Høringsvar vedr. Havvindmøllepark Mejflak.

INDSIGELSE MOD HAVVINDMØLLEPARK PÅ MEJLFLAK/TUNØ.

Indsigelse mod forslag om havvindmøller i kystnære områder

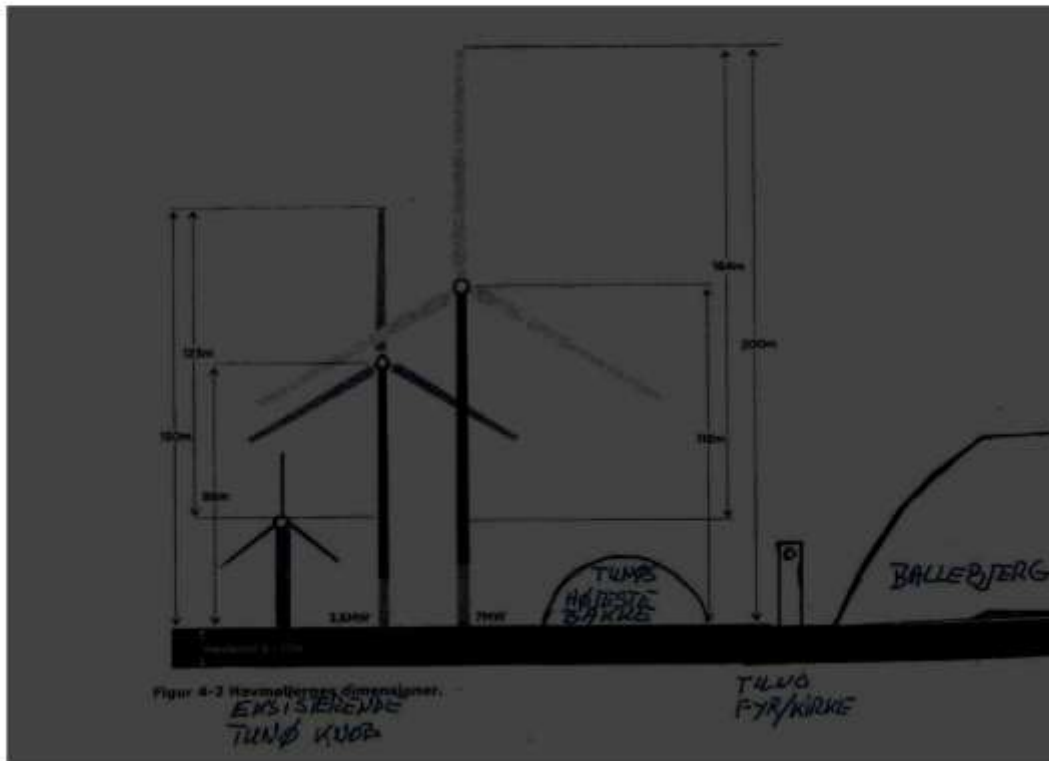
Denne frednings intentioner vil ødelægges af havvindmøllerne, og her følger et billede optaget fra Ballebjerg mod de gamle 60 meter høje vindmøller på Tunø Knob.

De når lige op til overkanten af det bagvedliggende landskab.

Dernæst følger en højdesammenligning fra VVM rapporten. Her er der amatør-mæssigt indtegnet de eksisterende møller på Tunø Knob, Tunøs højeste punkt, Tunø Kirke med Danmarks eneste kombinerede kirketårn og fyrtårn. Til slut ses Ballebjergs 64 meter højde.

Langs Aarhusbugten er der bakker omkring Skåde på 128 meters højde, og Ellemandsbjerg på Helgenæs er 99 meter høj.

Havvindmøller på 150 til 200 meter vil være dominerende set fra alle sider, eftersom deres højde gør dem synlige over landskabsprofilen.
